放射性廃棄物処理場の設計及び工事の計画の認可申請

(その4) 申請概要等

【審査会合資料 (案)】

1. 第 398 回核燃料施設等の新規制基準適合性に係る審査会合（令和 3 年 3 月 15 日）論点回答

図 1 評価概要図

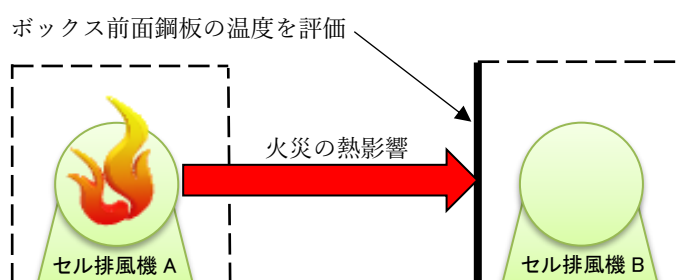
- ▶ セル排風機に設けるボックスについて、火災発生時に隣接するセル排風機及び自動消火設備に影響がないことの定量的（時間経過、温度評価等）な結果を示すこと。

セル排風機で火災が発生した場合に、隣接するセル排風機及びセル排風機に設ける自動消火設備への影響について、原子力発電所の外部火災影響評価ガイドを参考に、評価を実施した。

評価は、図 1 の概要図に示すとおり、セル排風機 A で発生した火災の熱影響について、隣接するセル排風機 B を覆うボックス前面鋼板の温度を評価した。なお、評価に当たっては、セル排風機 A のボックスの熱遮蔽は考慮しないものとした。

評価の結果、燃焼終了時点（燃焼継続時間経過時）でのボックス前面鋼板の温度は約 87℃～約 97℃であり、ボックス内部に設置されている電動機の耐熱温度（120℃）を超えないため、セル排風機が隣接するセル排風機の火災により機能を喪失することはない。また、自動消火設備の火災感知器についても、感知温度（120℃）を超えないため、自動消火設備が誤動作することはない。

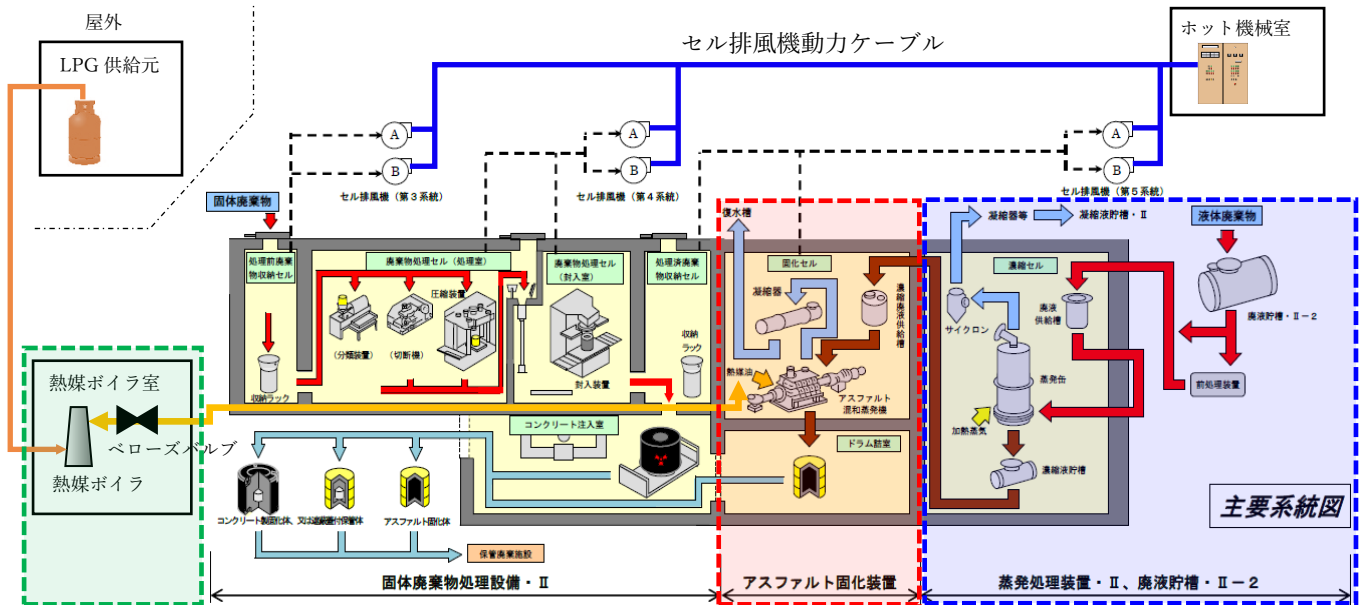
- ▶ アスファルトの冷却について、200℃で水噴霧消火設備を手動起動で対応することについて、自然発火を防止できる根拠を時間や温度変化等定量的に示すこと。また、200℃等の温度について妥当性を示すこと。
- ▶ 水噴霧消火設備の自動起動についても、設工認とすることや消火栓ポンプ、局所排気装置の設工認申請書との位置づけについて整理して説明すること。
- ▶ 水噴霧消火設備に対し、ドラム缶の冷却と消火を期待しているが、感知から消火に係る流れの中で、設備対応するところ、運用に頼るところを体系的に整理し、設備については、その能力や信頼性も含め、全体としての実効性について説明すること。

アスファルト固化装置の運用を停止するため、冷却のための水噴霧消火設備は不要となる。
